Zeitschrift: Schweizerische Bauzeitung
Herausgeber: Verlags-AG der akademischen technischen Vereine
Band: 57/58 (1911)
Heft: 8

Wettbewerbe

Wettbewerb für ein Schulhaus in Sirnach.

Motto: „Flache Giebel“. — Schaubild aus Osten.

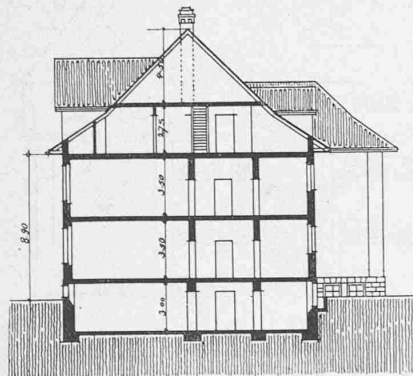
6. „Flache Giebel“. Der Bau wäre mehr nach Nordwesten zu rücken. Garderobeflächen der nebeneinander gelegenen Säle zu knapp, namentlich beim Westsaal. Türen zu weit vom Pult entfernt. Es fehlt der lüftbare Vorraum bei den Knaben-Aborten. Handfertigkeitsraum im Dachstock mit 2,7 m zu niedrig. Lehrzimmer nicht verlangt. Die fensterlose Wand an der von der Strasse hauptsächlich sichtbaren Südseite beeinträchtigt den Eindruck der sonst günstigen Architektur etwas. Die schrägen Stürze der Treppenhäuser sind unschön. Die Lage der Turnhalle verursacht einen zu kleinen Turnplatz. Eingang mit der kleinen Garderobe zu schmal und ungünstig gelegen. Zu grosser Kubikinhalte. Beide Bauten zeigen gute äussere Form.

Motto „Oepfelbomm“. — Perspektive von Osten.

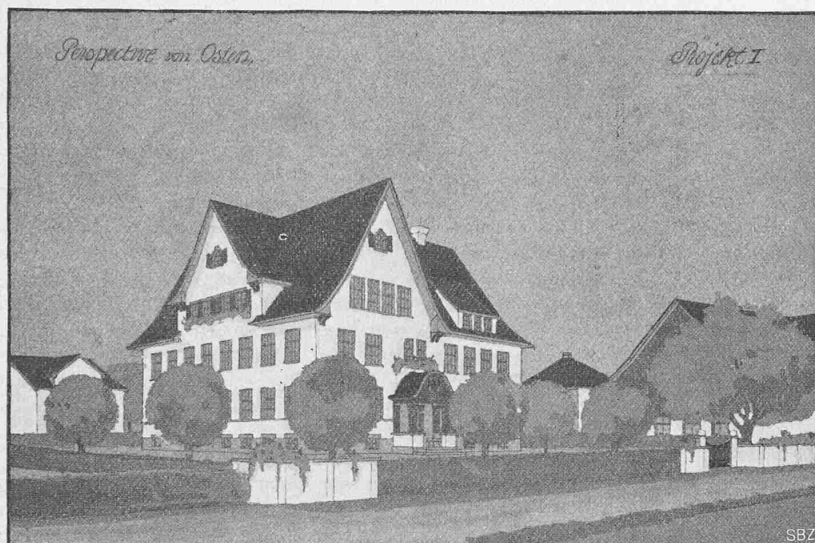
41. „Oepfelbomm“. Die Garderobeflächen sind sehr knapp, eine Schulzimmertüre ungünstig nahe am Eingang. Die Form der Turnhalle schmiegt sich dem Platze nicht genügend an, daher der Turnplatz zu klein. Garderobe und Windfanganlage nicht empfehlenswert.
